**Věc: Metropolitní plán - připomínky**

Věc: **Návrh Územního plánu hl. m. Prahy (Metropolitního plánu)**  
**Připomínky Městské části Praha-Čakovice**

## Připomínky k návrhu Metropolitního plánu 2022

### CA/1 - Severní obchvat Třeboradic

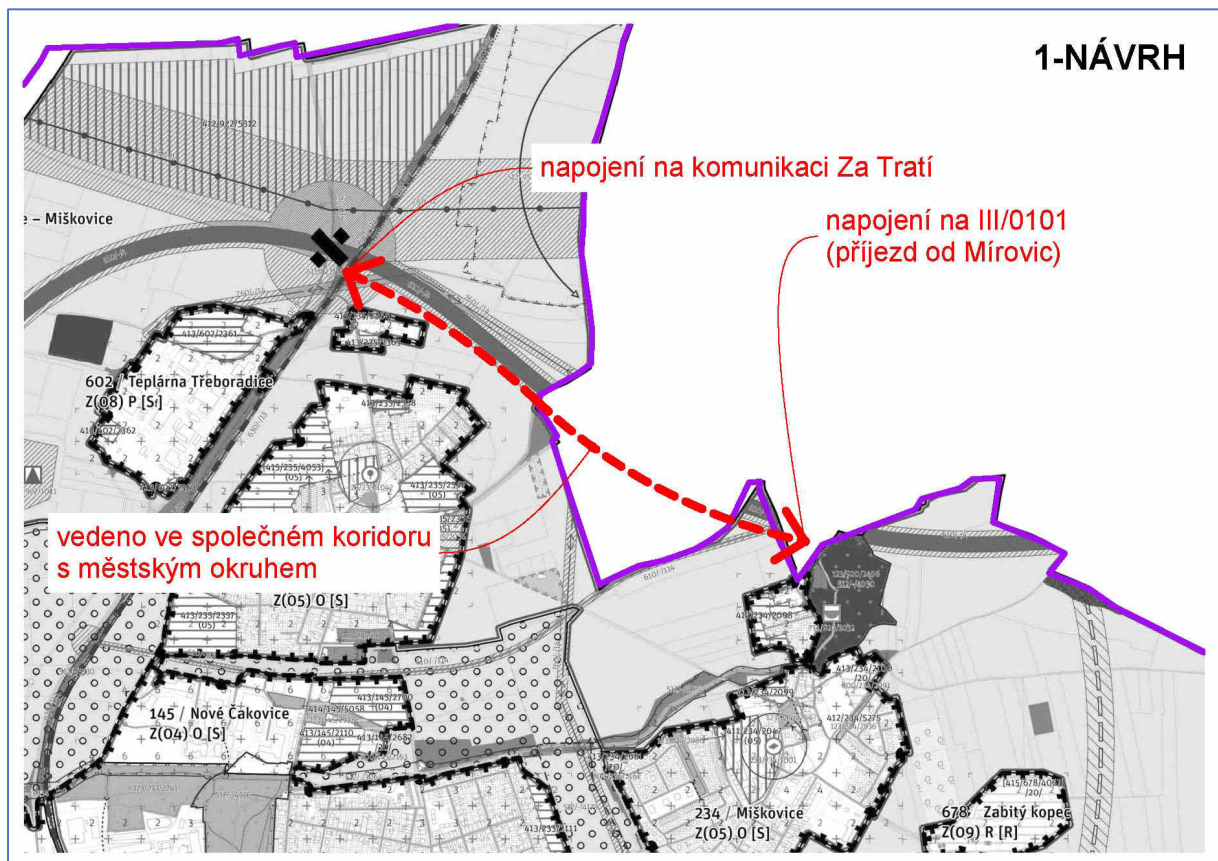
<b>Číslo připomínky</b>	CA/1
<b>Název připomínky</b>	Severní obchvat Třeboradic
<b>Druh připomínky</b>	Zásadní připomínka
<b>Označení dotčené lokality</b>	922 / Ďáblice - Miškovice
<b>Podstata připomínky</b>	Požadavek na vznik nové komunikace
<b>Text a zdůvodnění připomínky</b>	
<p>Městská část Praha-Čakovice požaduje vytvořit plochy pro novou komunikaci, která povede paralelně s trasou silničního okruhu kolem Prahy, stavbou č. 520, a to v úseku od komunikace Za Tratí (k.ú. Třeboradice) k silnici č. III/0101 (k.ú. Miškovice). Městská část Praha-Čakovice dále požaduje, aby tato komunikace byla zařazena do Metropolitního plánu jako veřejně prospěšná stavba.</p> <p>Tento návrh úzce souvisí se zásadní připomínkou městské části Praha-Čakovice číslo CA/4, kdy městské části požaduje odstranění navrhované komunikace 610/-/114, a jejíž funkci by měla navrhovaná komunikace vedená převážně na území Třeboradic plnit. Navrhovaná trasa komunikace v úseku Za Tratí - Třeboradice - Miškovice má zásadně nižší negativní vliv na okolí, neboť bude vedena v trase silničního okruhu Prahy. Komunikace zajistí výrazné snížení dopravy v historickém jádru Třeboradic a odvede tranzitní dopravu z rezidenčních oblastí Miškovice, Čakovice a Třeboradic (a také z místní části Mírovice, v obci Veleň). Trasa navrhovaná městskou částí je na rozdíl od návrhu komunikace 610/-/114 dosažitelnější z hlediska naplnění záměru zajistit skutečný rozvoj města dle Metropolitního plánu.</p>

Požadavek byl prověřen. Koridor vedoucí souběžně s Pražským okruhem je neodůvodněný, dle prověření na dopravním modelu by měl jen minimální dopravní zátěž. Vypořádání zásadní připomínky souvisí s obdobnými připomínkami i jiných městských částí a je součástí komplexního řešení dopravy na severovýchodě Prahy (viz ID=2907902, 2907899, 2897370, 2907109, 2907120, 2907128).

## CA/2 - Změna trasování komunikace „Jižní obchvat Čakovic“

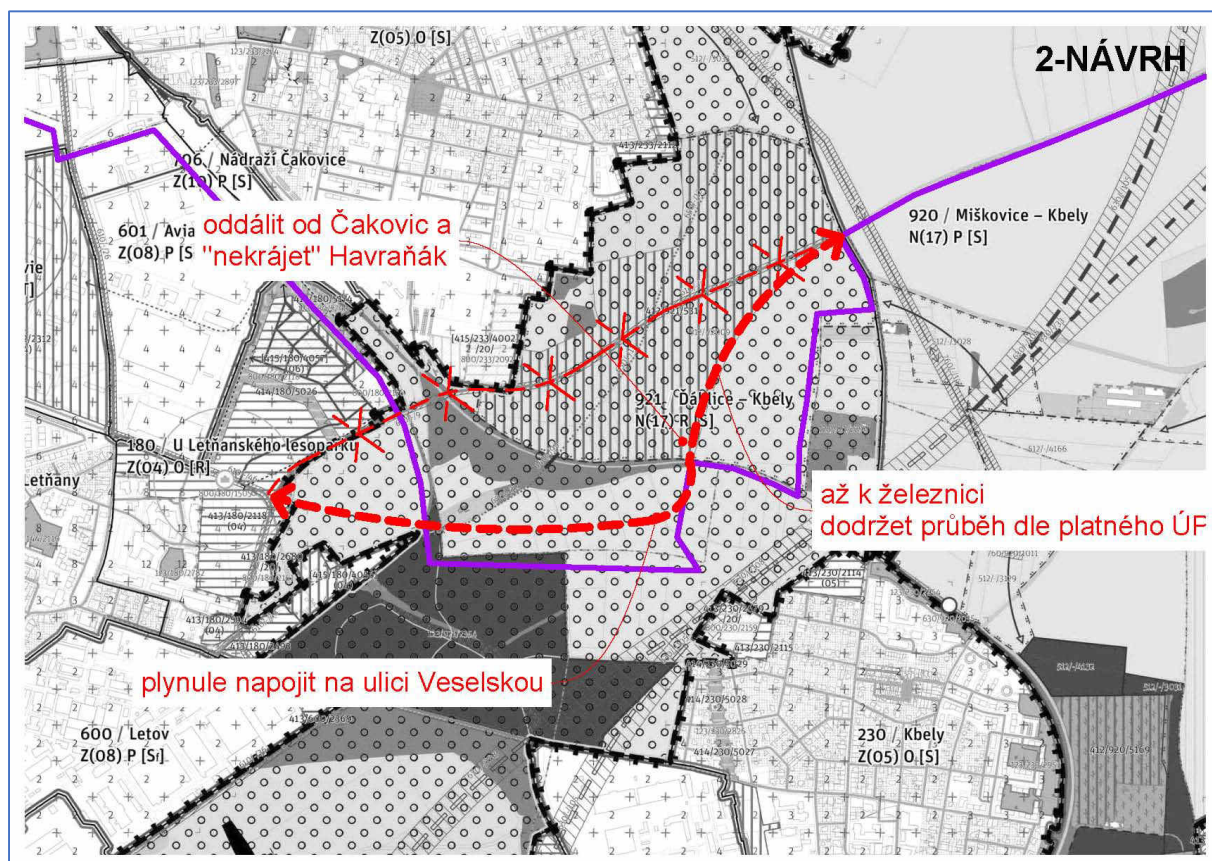
<b>Číslo připomínky</b>	CA/2
<b>Název připomínky</b>	Změna trasování komunikace „Jižní obchvat Čakovic“
<b>Druh připomínky</b>	Zásadní připomínka
<b>Označení dotčené lokality</b>	921 / Ďáblice - Kbely
<b>Podstata připomínky</b>	Požadavek na jiné trasování navrhované komunikace
<b>Text a zdůvodnění připomínky</b>	
<p>Městská část Praha-Čakovice nesouhlasí s navrhovaným trasováním nové komunikace tzv. „Jižního obchvatu Čakovic“, která je navržena v současném návrhu Metropolitního plánu a to konkrétně v lokalitě 921 / Ďáblice - Kbely a požaduje její změnu dle návrhu městské části Praha-Čakovice.</p> <p>Tato nová obchvatová komunikace má napojit budoucí silniční okruh kolem Prahy (konkrétně sjezd ze stavby č. 520 na k.ú. Přebuz) s k.ú. Letňany. Trasa této komunikace podle platného územního plánu je v kolizi s rekreačním územím na k.ú. Letňany, a proto tvůrce územního plánu logicky hledal nové řešení. Navržené řešení trasy v návrhu Metropolitního plánu je však v přímé kolizi s projektem Krajiný park Havraňák a jeden z cílů tohoto projektu (vznik rekreační zóny na jihu Čakovic) zcela ohrožuje. Dalším důvodem požadavku městské části Praha-Čakovice na změnu trasování je snížení hlukové zátěže ve vazbě na přilehlé rezidenční oblasti na jihu Čakovic. Navržené trasování je vedeno volnou krajinou, kde je možné docílit koordinace s ostatními projekty. Trasa navržená městskou částí Praha-Čakovice je tak s ohledem na ostatní připravované projekty dosažitelnější z hlediska naplnění záměru zajistit skutečný rozvoj města dle Metropolitního plánu. Trasování, které navrhuje městská část Praha-Čakovice souvisí také úzce s námitkou podanou v rámci probíhající změny platného územního plánu Z-2809.</p>

Zásadní připomínce bude vyhověno jiným způsobem. Návrh Metropolitního plánu bude upraven. Vymezení koridoru 610/-/9 bude zrušeno, navrhované komunikační napojení by procházelo územím plánovaného rozšíření lesoparku. Související vypořádání viz zásadní připomínka ID=2907899. Požadavek je vypořádán jako součást komplexního řešení dopravy na severovýchodě Prahy (viz vypořádání ID=2907902, 2897370, 2907109, 2907120, 2907128, 2907097). Obecně k řešení v širším kontextu: na základě prověření koridorů v severovýchodní části Prahy, jejich posouzení v dopravním modelu a diskuze se zainteresovanými městskými částmi bude dopravní řešení v této oblasti přehodnoceno, aby bylo možné vyhodnotit různé protichůdné požadavky jednotlivých městských částí. Z návrhu Metropolitního plánu bude vypuštěn koridor 610/-/9, který je ve střetu s Letňanským lesoparkem a málo využitelný koridor 610/-/114 mezi Čakovicemi a Třeboradicemi. Záměr 610/-/48 je s ohledem na již vystavěnou zástavbu obtížné zrealizovat, bude nahrazen západním obchvatem Čakovic z ulice Za tratí do mimoúrovňové křižovatky Kostelecká na D8. Přestavba komunikace Za Avii, která vede napříč bývalým areálem Avia, bude v souladu s připravovanými záměry rozdělena do dvou koridorů, aby lépe odpovídala budoucí struktuře města a aby došlo k lepší redistribuci dopravy. Dále bude revidován rozsah koridoru komunikací 610/-/36 a 610/-/46 (de facto obchvat Letňan), přičemž trasa komunikace 610/-/46 bude upravena s ohledem na již existující zástavbu s příznivějšími parametry komunikace. Upravený koridor bude mírně zasahovat do prostoru současného lesoparku, nicméně se zde počítá s dočasným využitím stávající trasy a pozdější transformací území (vymezena bude i transformace otevřené krajiny), v důsledku všech úprav dojde k mnohem lepšímu využití lesoparku jako celku. Koridor komunikace 610/-/29 bude upraven dle všech úprav a změny územního plánu. Všechny tyto úpravy návrhu povedou k zakotvení budoucích koridorů do územně plánovací dokumentace, aby šlo lépe distribuovat dopravní zátěž po území a zamezit průjezdu přes centra jednotlivých městských částí. Výsledkem bude vyvážený systém obsluhy území.

## CA/3 - Severní obchvat Červeného mlýna

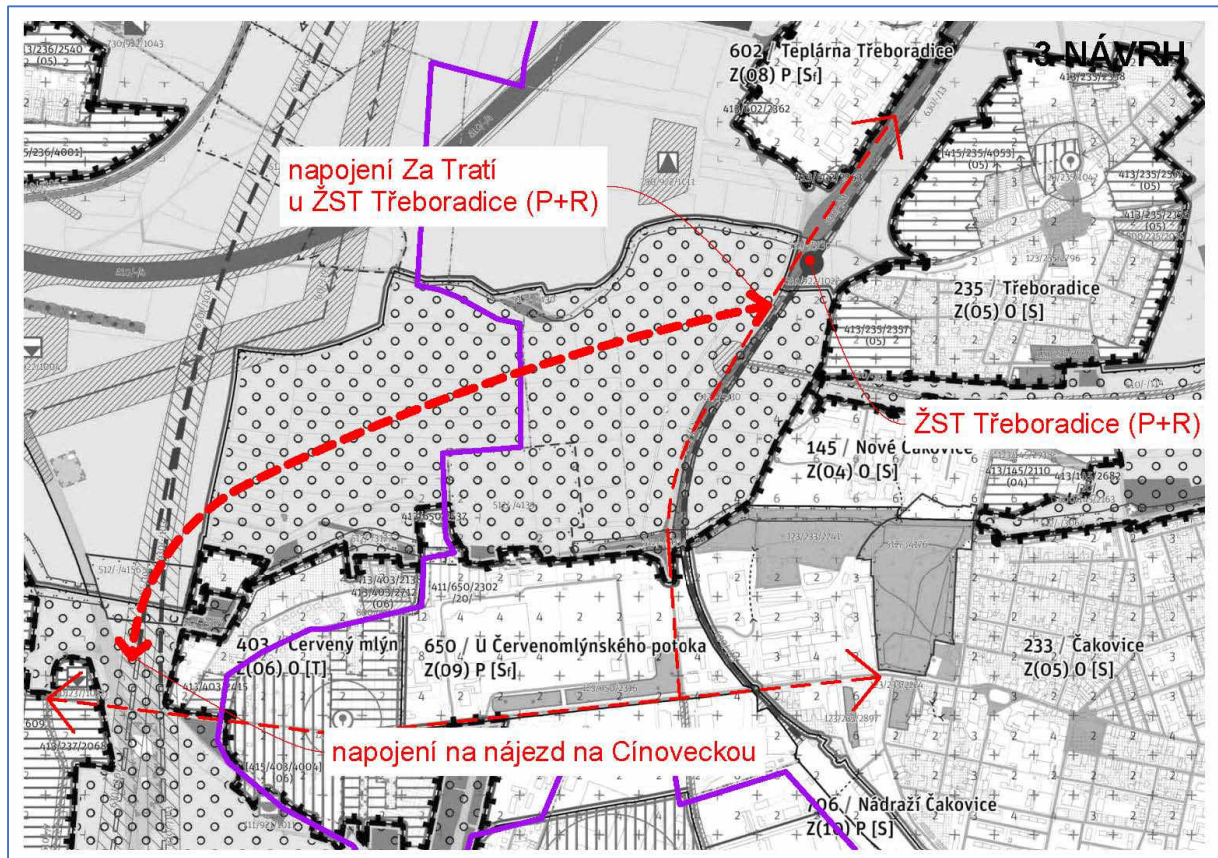
<b>Číslo připomínky</b>	CA/3
<b>Název připomínky</b>	Severní obchvat Červeného mlýna
<b>Druh připomínky</b>	Zásadní připomínka
<b>Označení dotčené lokality</b>	403/ Červený mlýn 650 / U Červenomlýnského potoka 921 / Ďáblice - Kbely
<b>Podstata připomínky</b>	Požadavek na vznik nové komunikace
<b>Text a zdůvodnění připomínky</b>	
<p>Městská část Praha-Čakovice požaduje vytvořit plochy (liniové vedení) pro novou komunikaci, která povede v úseku od komunikace Za Tratí (k.ú. Třeboradice) ke komunikaci Kostelecká do místa sjezdu z komunikace Kostelecké na komunikaci Cínovecká směr Ústí nad Labem. Městská část Praha-Čakovice dále požaduje, aby tato komunikace byla zařazena do Metropolitního plánu jako veřejně prospěšná stavba.</p> <p>Navrhovaná trasa komunikace v úseku Za Tratí - Červený Mlýn - křížení Kostelecká-Cínovecká bude mít zásadní pozitivní význam pro dopravní situaci na komunikaci Kostelecká. Navrhovaná komunikace je vedena mimo rezidenční zóny při průjezdu ve směru do centra navazuje na stávající obchvatovou komunikaci Za Tratí, která odvádí dopravu z centra Třeboradic a z rezidenční části Čakovic. Navrhovaná komunikace dále pokračuje volnou krajinou severně od obchodního centra Čakovic a mívá rezidenční lokalitu Červeného mlýna. V záběru trasy při průjezdu ve směru do centra se přibližuje k rychlostní komunikaci Cínovecká a vede s ní paralelně ke křížení komunikací Kostelecká-Cínovecká.</p>

Návrh Metropolitního plánu bude upraven, bude vymezen koridor propojení ulice Za tratí s mimoúrovňovou křižovatkou Cínovecká - Kostelecká. Vypořádání zásadní připomínky je spolu s vypořádáním obdobných požadavků i jiných městských částí součástí komplexního vypořádání dopravního řešení severovýchodu Prahy (viz ID=2907902, 2907899, 2897370, 2907109, 2907120, 2907128, 2907097). Obecně k řešení v širším kontextu: na základě prověření koridorů v severovýchodní části Prahy, jejich posouzení v dopravním modelu a diskuze se zainteresovanými městskými částmi bude dopravní řešení v této oblasti přehodnoceno, aby bylo možné vyhodnotit různé protichůdné požadavky jednotlivých městských částí. Z návrhu Metropolitního plánu bude vypuštěn koridor 610/-/9, který je ve střetu s Letňanským lesoparkem a málo využitelný koridor 610/-/114 mezi Čakovicemi a Třeboradicemi. Záměr 610/-/48 je s ohledem na již vystavěnou zástavbu obtížné zrealizovat, bude nahrazen západním obchvatem Čakovic z ulice Za tratí do mimoúrovňové křižovatky Kostelecká na D8. Přestavba komunikace Za Avii, která vede napříč bývalým areálem Avia, bude v souladu s připravovanými záměry rozdělena do dvou koridorů, aby lépe odpovídala budoucí struktuře města a aby došlo k lepší redistribuci dopravy. Dále bude revidován rozsah koridoru komunikací 610/-/36 a 610/-/46 (de facto obchvat Letňan), přičemž trasa komunikace 610/-/46 bude upravena s ohledem na již existující zástavbu s příznivějšími parametry komunikace. Upravený koridor bude mírně zasahovat do prostoru současného lesoparku, nicméně se zde počítá s dočasným využitím stávající trasy a pozdější transformací území (vymezena bude i transformace otevřené krajiny), v důsledku všech úprav dojde k mnohem lepšímu využití lesoparku jako celku. Koridor komunikace 610/-/29 bude upraven dle všech úprav a změny územního plánu. Všechny tyto úpravy návrhu povedou k zakotvení budoucích koridorů do územně plánovací dokumentace, aby bylo možné lépe distribuovat dopravní zátěž po území a zamezit průjezdu přes centra jednotlivých městských částí. Výsledkem bude vyvážený systém obsluhy území.

## CA/4 - Odstranění návrhu nového silničního spojení mezi Novými Čakovicemi/Třeboradicemi a Mírovicemi

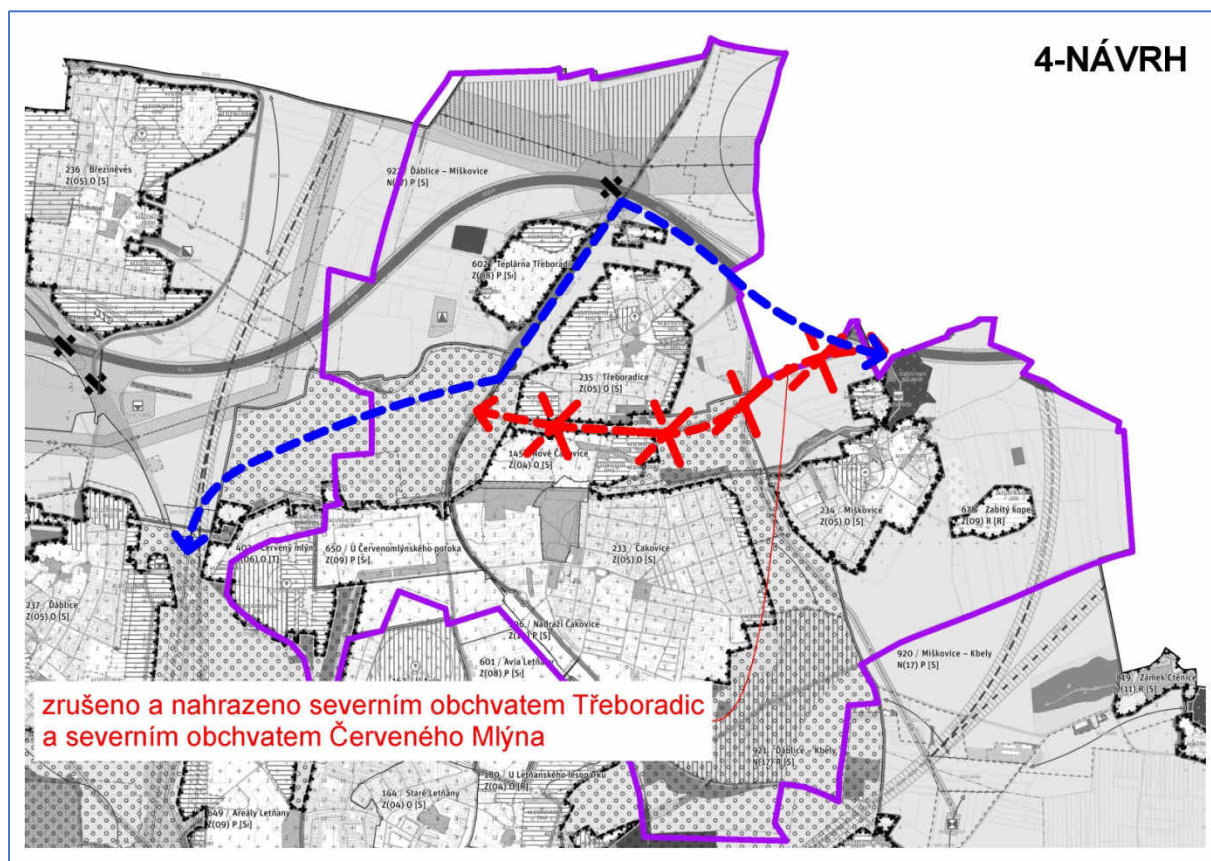
<b>Číslo připomínky</b>	CA/4
<b>Název připomínky</b>	Odstranění návrhu nového silničního spojení mezi Novými Čakovicemi/Třeboradicemi a Mírovicemi
<b>Druh připomínky</b>	Zásadní připomínka
<b>Označení dotčené lokality</b>	145/ Nové Čakovice 235 / Třeboradice 921 / Ďáblice – Kbely
<b>Podstata připomínky</b>	Požadavek na odstranění plochy pro novou komunikaci
<b>Text a zdůvodnění připomínky</b>	
<p><b>Městská část Praha-Čakovice požaduje odstranit navrhované plochy (liniové vedení) pro novou komunikaci (610/-/114 a 610/-/48), která má vést v úseku od komunikace Za Tratí (k.ú. Třeboradice), přes lokalitu Nové Čakovice ke komunikaci č. III/0101 v obci Veleň, místní část Mírovce.</b></p> <p>Tento návrh úzce souvisí se zásadní připomínkou městské části Praha-Čakovice číslo CA/1, kdy městská část Praha-Čakovice požaduje vytvořit novou komunikaci, která nahrazuje nově navrhovanou komunikaci 610/-/114.</p> <p>Městská část Praha-Čakovice zásadně nesouhlasí s umístěním dopravně významných komunikací v lokalitách 145 / Nové Čakovice, 235 / Třeboradice a 921 / Ďáblice-Kbely označených jako „610/-/114 ostatní dopravně významné komunikace Komunikační propojení Schoellerova – hranice Prahy (Mírovce) – návrh“ a „610/-/48 ostatní dopravně významné komunikace Komunikační propojení Za Tratí – Schoellerova v Čakovicích – návrh“ a s jejich zařazením mezi veřejně prospěšné stavby pod položkami „910-610/-/114 Komunikační propojení Schoellerova – hranice Prahy (Mírovce)“ a „910-610/-/48 Komunikační propojení Za Tratí – Schoellerova v Čakovicích“.</p> <p>Městská část Praha-Čakovice požaduje, aby výše uvedené komunikace byly vypuštěny z grafické i textové části (krycích listů) návrhu. Současně městská část Praha-Čakovice požaduje, aby z popisu lokality 145 / Nové Čakovice byl vypuštěn text "doplnění silničního spojení mezi Třeboradicemi, Novými Čakovicemi a Mírovicemi".</p> <p>Navržené komunikace by zásadně negativně ovlivnily stávající klidové oblasti, zejména lokalitu 145 / Nové Čakovice a jižní okraj lokality 235 / Třeboradice, a narušily i cílový charakter a využití lokality 921 / Ďáblice-Kbely, konkrétně pak nově vytvořenou rekreační plochu. Komunikační propojení, které má zřetelně tranzitní účel, je navrženo do rekreační, resp. obytné lokality s nejvyšší hustotou obyvatel z celé městské části, kde by dále zvýšilo již nyní značné a v některých případech nadlimitní zatížení obyvatel hlukem a dalšími negativními dopady provozu.</p> <p>Záměr vzniku nové komunikace je také v přímém rozporu s projektem městské části Praha-Čakovice „Relaxpark Třeboradické korzo“, který v lokalitách 145 / Nové Čakovice a 235 / Třeboradice vytváří sportovně-relaxační doplňkové využití k jinak převážně rezidenční funkci v území.</p>

Uvedené negativní dopady přitom nejsou vyváženy odpovídajícími přínosy pro dopravně přetížené části Miškovic a Čakovic. Je totiž nutno předpokládat, že hlavní tranzitní dopravní proudy ze Středočeského kraje směřují přes Miškovice do Kbel na Semilskou ulici (viz související připomínka číslo CA/2) a přes k.ú. Třeboradice komunikací Za Tratí na komunikaci Kosteleckou (viz související připomínka číslo CA/1).

Navržené komunikační propojení by jako výrazně tranzitní dopravní cesta oddělilo od sebe tři historická sídla tvořící městskou část Praha-Čakovice. Vytvořilo by tak zásadní a zcela nevhodnou bariéru elementárním komunikačním vazbám, které v současnosti mezi historickými částmi městské části existují, a poškodilo by rekreační potenciál v lokalitě 145 / Nové Čakovice.

Návrh Metropolitního plánu bude upraven, koridory komunikačních propojení 610/-/48 a 610/-/114 budou v rámci komplexních úprav dopravy v severovýchodní části města vypuštěny (viz také vypořádání obdobných požadavků ID=2907902, 2907899, 2897370, 2907109, 2907120, 2907097). Obecně k řešení v širším kontextu: na základě prověření koridorů v severovýchodní části Prahy, jejich posouzení v dopravním modelu a diskuze se zainteresovanými městskými částmi bude dopravní řešení v této oblasti přehodnoceno, aby bylo možné vyhodnotit různé protichůdné požadavky jednotlivých městských částí. Z návrhu Metropolitního plánu bude vypuštěn koridor 610/-/9, který je ve střetu s Letňanským lesoparkem a málo využitelný koridor 610/-/114 mezi Čakovicemi a Třeboradicemi. Záměr 610/-/48 je s ohledem na již vystavěnou zástavbu obtížné zrealizovat, bude nahrazen západním obchvatem Čakovic z ulice Za trať do mimoúrovňové křižovatky Kostelecká na D8. Přestavba komunikace Za Avíí, která vede napříč bývalým areálem Avia bude v souladu s připravovanými záměry rozdělena do dvou koridorů, aby lépe odpovídala budoucí struktuře města a aby došlo k lepší redistribuci dopravy. Dále bude revidován rozsah koridoru komunikací 610/-/36 a 610/-/46 (de facto obchvat Letňan), přičemž trasa komunikace 610/-/46 bude upravena s ohledem na již existující zástavbu s příznivějšími parametry komunikace. Upravený koridor bude mírně zasahovat do prostoru současného lesoparku, nicméně se zde počítá s dočasným využitím stávající trasy a pozdější transformací území (vymezena bude i transformace otevřené krajiny), v důsledku všech úprav dojde k mnohem lepšímu využití lesoparku jako celku. Koridor komunikace 610/-/29 bude upraven dle všech úprav a změny územního plánu. Všechny tyto úpravy návrhu povedou k zakotvení budoucích koridorů do územně plánovací dokumentace, aby bylo lépe distribuovat dopravní zátěž po území a zamezit průjezdu přes centra jednotlivých městských částí. Výsledkem bude vyvážený systém obsluhy území.

## CA/5 - Železniční zastávka Praha-Čakovice Zámecký park

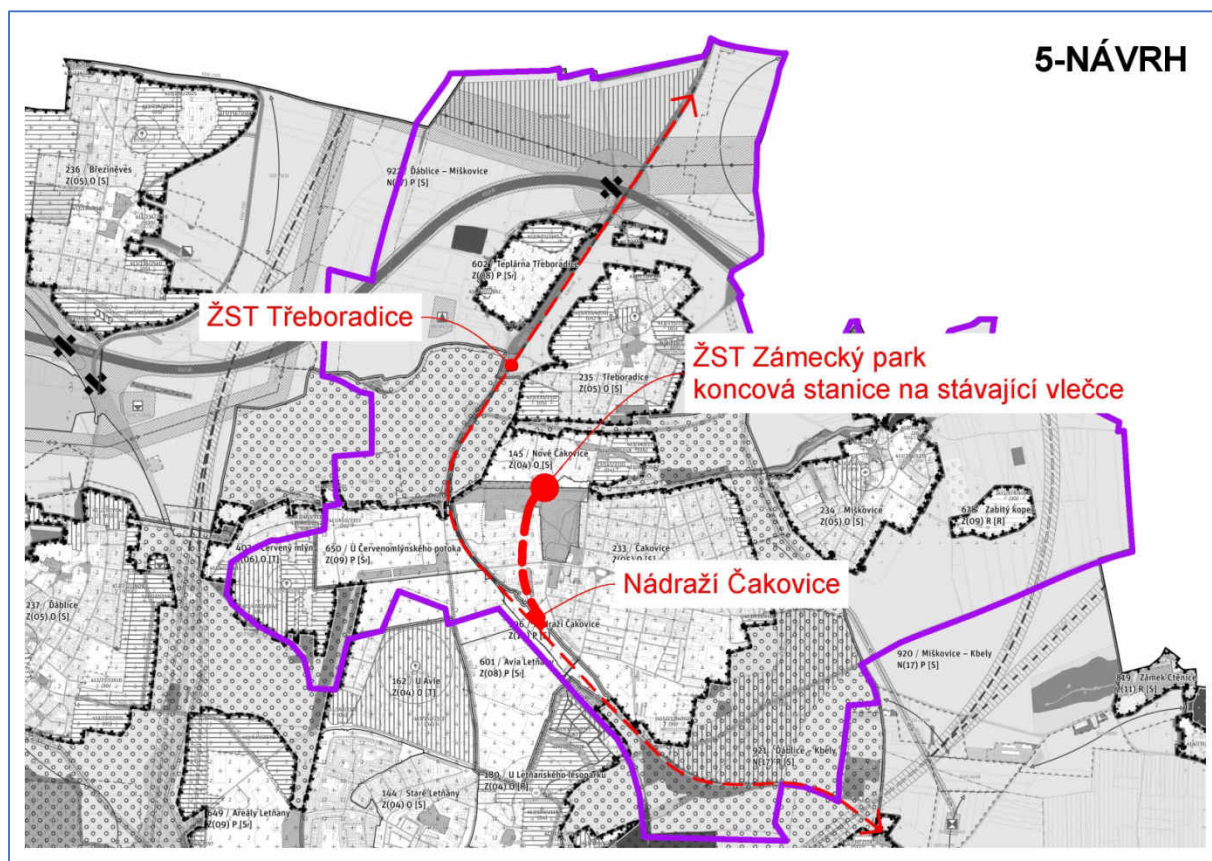
<b>Číslo připomínky</b>	CA/5
<b>Název připomínky</b>	Železniční zastávka Praha-Čakovice Zámecký park
<b>Druh připomínky</b>	Zásadní připomínka
<b>Označení dotčené lokality</b>	233 / Čakovice
<b>Podstata připomínky</b>	Požadavek na vytvoření plochy pro vznik nové železniční zastávky
<b>Text a zdůvodnění připomínky</b>	
<p>Městská část Praha-Čakovice požaduje doplnit plochu pro novou železniční zastávku Praha-Čakovice Zámecký park v lokalitě 233 / Čakovice na železniční vlečce v areálu bývalého cukrovaru. Městská část Praha-Čakovice dále požaduje, aby tato železniční zastávka byla zařazena do Metropolitního plánu jako veřejně prospěšná stavba.</p> <p>Tento návrh vychází z dlouhodobě připravovaného projektu městské části Praha-Čakovice, který souvisí s rozvojem metropolitní železniční dopravy. Projekt rozvoje metropolitní železniční linky S34 je zároveň přímo podporován městskou částí Praha 19 a městskou částí Praha-Satalice. Zastávka výrazně zlepší pěší dostupnost na železniční zastávku pro několik tisíc obyvatel z lokalit 233 / Čakovice a 145 / Nové Čakovice. Doprava bude vedena po stávající vlečce a záměr má předpokládaný pozitivní vliv na budoucí revitalizaci brownfieldu bývalého cukrovaru nacházejícího se v lokalitě 233 / Čakovice. Zastávka je navrhována na kusé koleji bez obratiště pro vratné soupravy. Aktuální projekt zahrnuje revitalizaci stávající jednokolejné neelektrifikované vlečky a výstavbu nástupiště s propojovacím chodníkem do Čakovického zámeckého parku, kde je existující síť pěších komunikací vedoucích do rezidenčních zón v lokalitě 145 / Nové Čakovice a 233 / Čakovice. Předpokládaný interval osobních vlaků je do doby revitalizace železniční trati č. 070 60 minut v pracovní dny a nepravidelně o víkendech a dále 30 minut v pracovní dny a 60 minut o víkendech po provedení plánované revitalizace železniční trati č. 070. Obsluha vlaků se předpokládá vratnými soupravami řady 813.1 dopravcem KŽC Doprava.</p>

Navrhovaná poloha nové železniční zastávky bude navržena asi 600 m od železniční stanice Praha-Čakovice. Dojde k využití koleje vlečky bývalého pivovaru slepě ukončené v zastávce Čakovice Zámecký park u hráze rybníku pro spoje příměstské železnice (S 34). Město se zavedením linky počítá. Nový úsek trati bude vymezen jako návrh včetně železniční zastávky, vše dle zákresu G\_tema 2\_dopravní infr.\_MC. Trať a zastávka budou vymezeny jako veřejně prospěšné stavby dopravní infrastruktury.
